Mission régionale d'autorité environnementale

**Avis de la mission régionale
d'autorité environnementale
Hauts-de-France
sur le projet des parcs éoliens
des sociétés des éoliennes des Haudicourts, des éoliennes de Meiller, des
éoliennes de Valiettes et des éoliennes de Cerisier
sur les communes de Renneval, Vigneux-Hocquet, Vincy-Reuil-et-
Magny Dagny-Lambercy, Sainte-Geneviève et
Nampcelles-la-Cour**

*n°MRAe 2021-5244,
2021-5245, 2021-5246,
2021-5247*

Carte de présentation du projet (étude d'impact page 346)

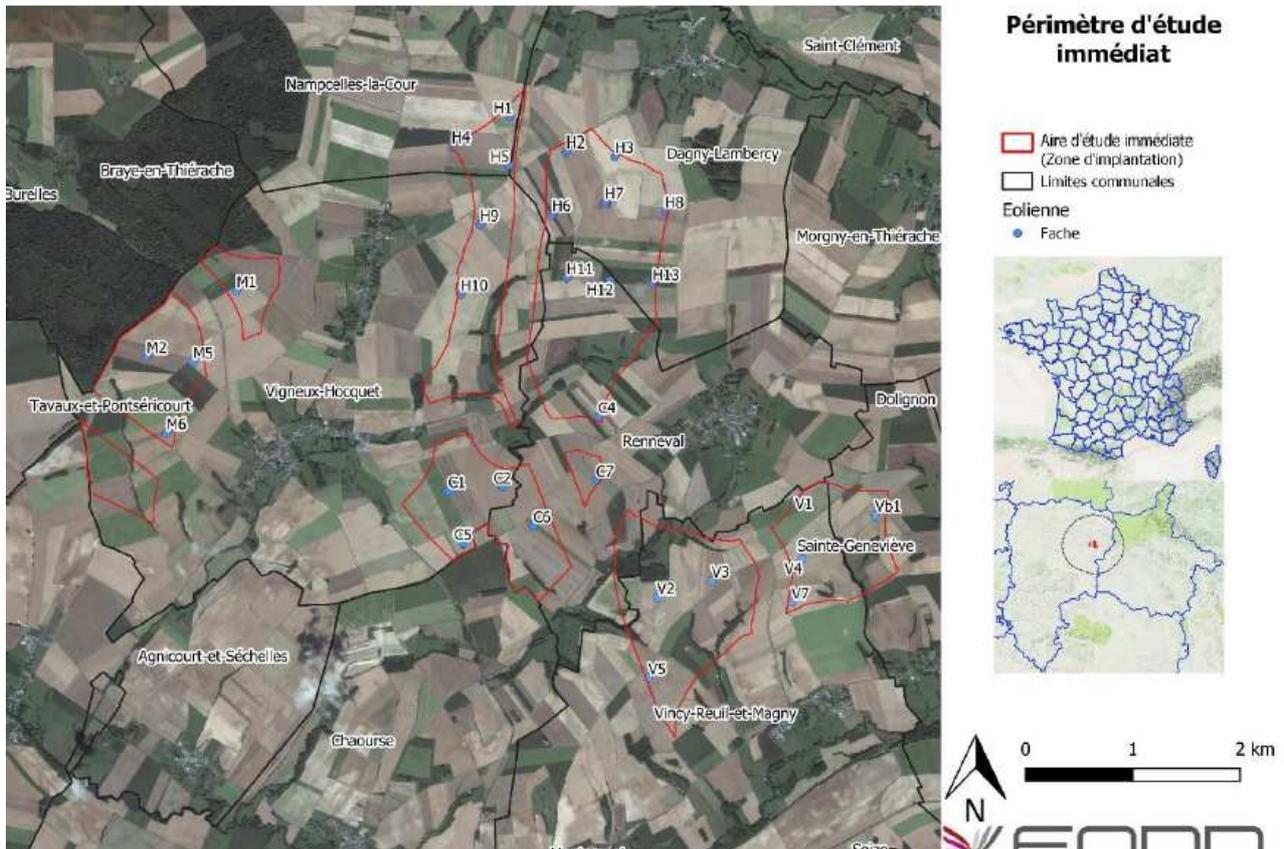
Un raccordement des postes de livraisons au poste source de Lislet est suggéré dans le dossier (page 383 de l'étude d'impact), mais les incidences sur l'environnement ne sont pas présentées. Pourtant le raccordement est un élément du projet, qui doit être étudié.

Le raccordement fait partie du projet dès lors qu'il est nécessaire pour permettre aux éoliennes de fonctionner. L'autorité environnementale recommande de prendre l'attache des gestionnaires de réseaux étudier le raccordement à un poste source et d'évaluer les impacts prévisibles de ce raccordement au vu des informations disponibles, en particulier de déterminer si des espaces à enjeu seraient concernés par les travaux de raccordement.

Carte d'implantation des parcs éoliens autour du projet (diagnostic paysager page 108)

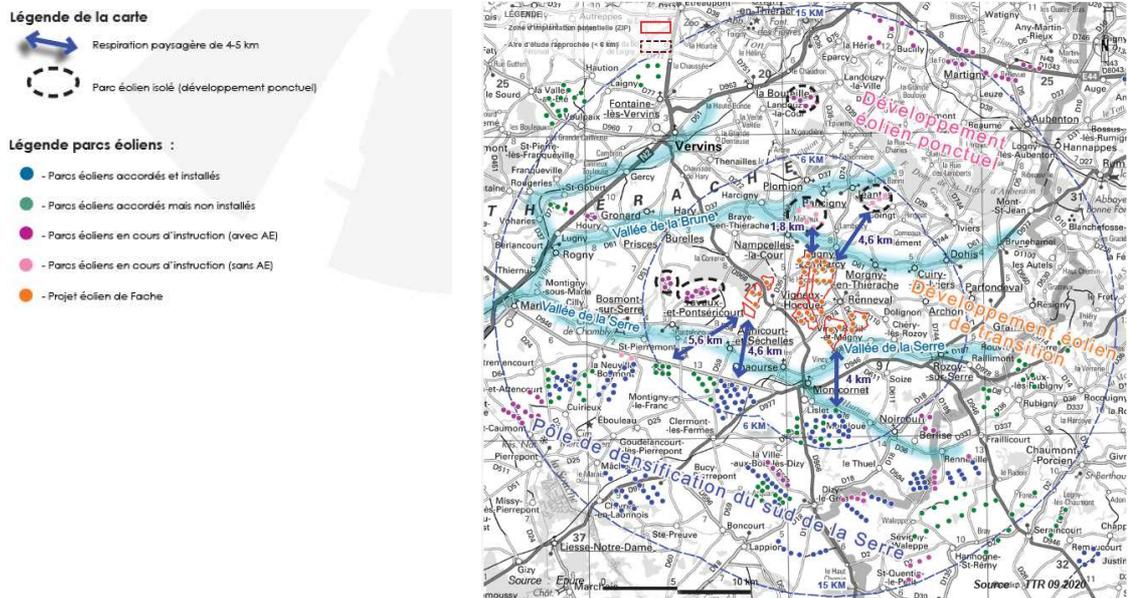
Le projet est localisé dans un contexte éolien très marqué et la carte ci-dessous fait apparaître dans un rayon de 15 km autour du projet :

- au moins 13 parcs pour un total d'au moins 111 éoliennes en fonctionnement ;
- au moins 12 parcs pour un total d'au moins 76 éoliennes autorisées ;
- au moins 14 parcs pour un total de 72 éoliennes en cours d'instruction.
